Krycí list ZBV

III/2722 Semice, rekonstrukce

13

Změna: Odstranění betonu v místě drenáží

VÝKRES Č.: 1 / 1

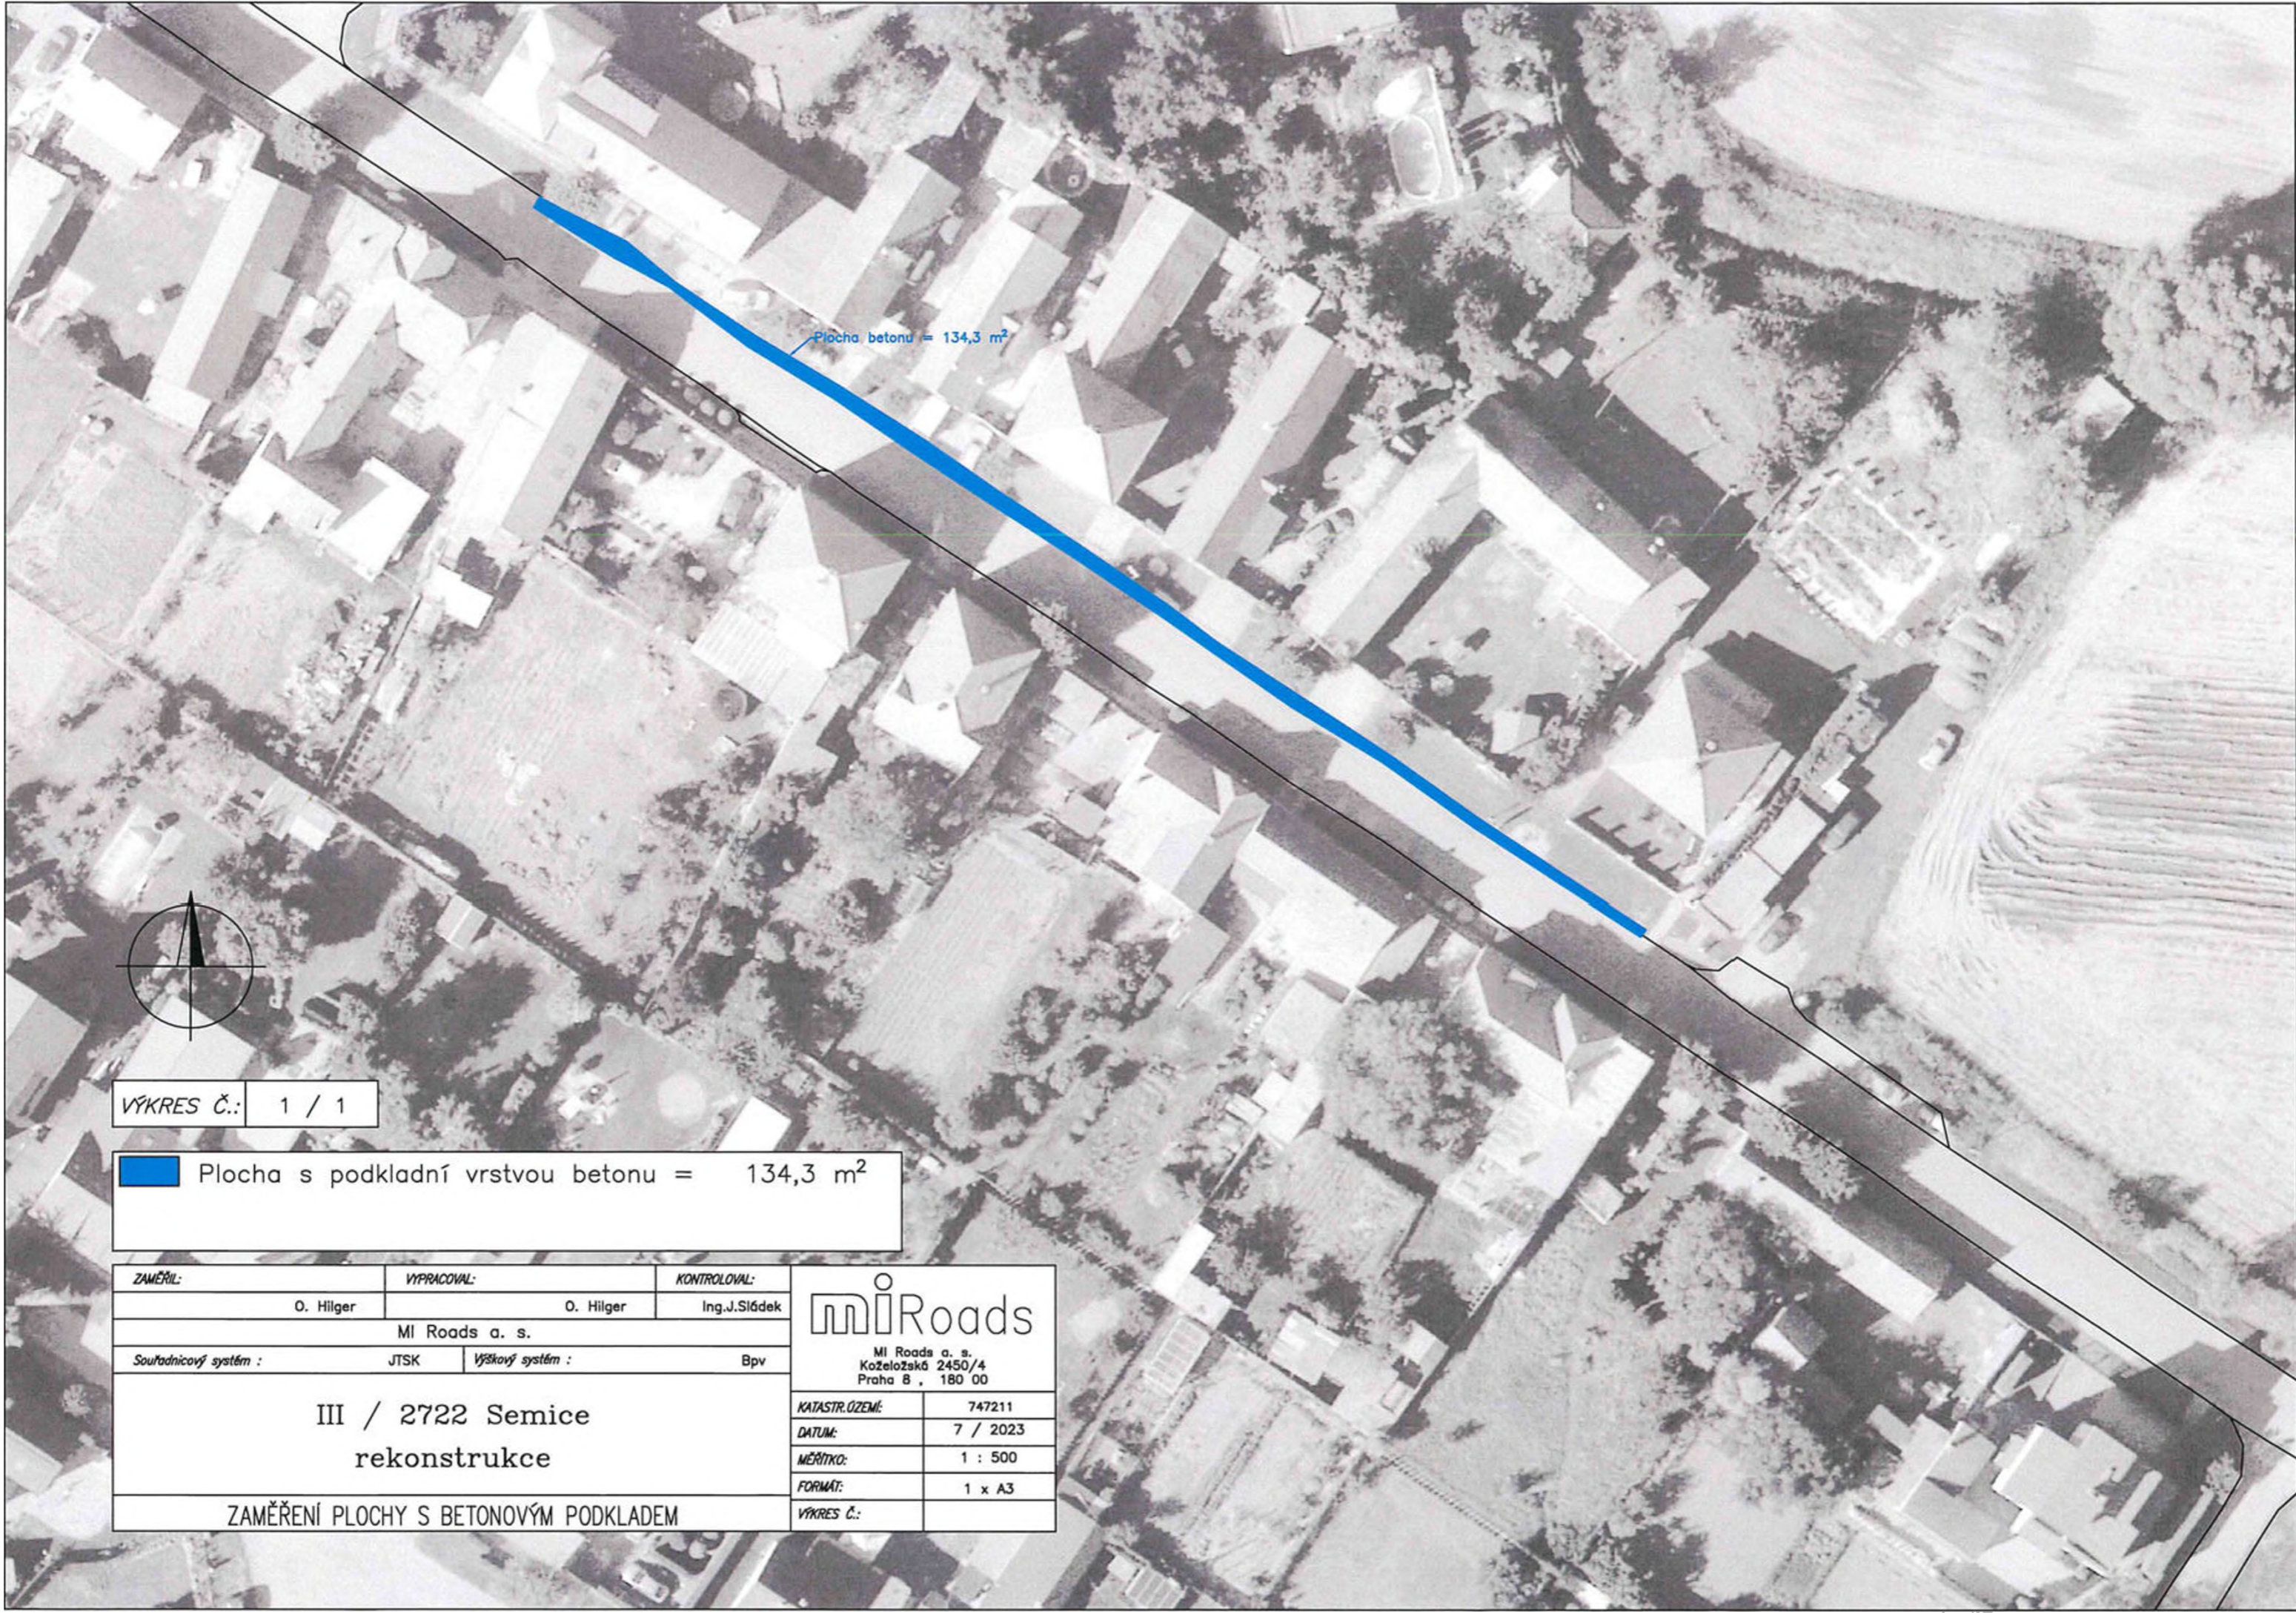
Plocha s podkladní vrstvou betonu = 134,3 m²

Při realizaci III. etapy SO 101 Rekonstrukce silnice III/2722 bylo dne 02. 08. 2023 zahájeno hloubení rýhy pro drenáž v km 1,790 – 1,930 vlevo pro odvodnění vozovky. V místě rýhy pro drenáž byly objeveny betonové konstrukce z prostého betonu tl. 0,4m, které se vyskytovaly ve staničení v úseku 1,810 – 1,930 a které nebyly uvažovány v Zadávací dokumentaci.

Výše uvedené bylo zaznamenáno do fotodokumentaci ze dne 02. 08. 2023. Zhotovitel provedl plošné geodetické zaměření nalezených betonových konstrukcí, ze kterého je patrný rozsah odstraňovaného množství betonu a ze kterého vyhotovil geodetický protokol, který je součástí oznámení zhotovitele.

Na základě výše uvedeného konstatujeme, že souhlasíme se změnou oproti původnímu návrhu PDPS.
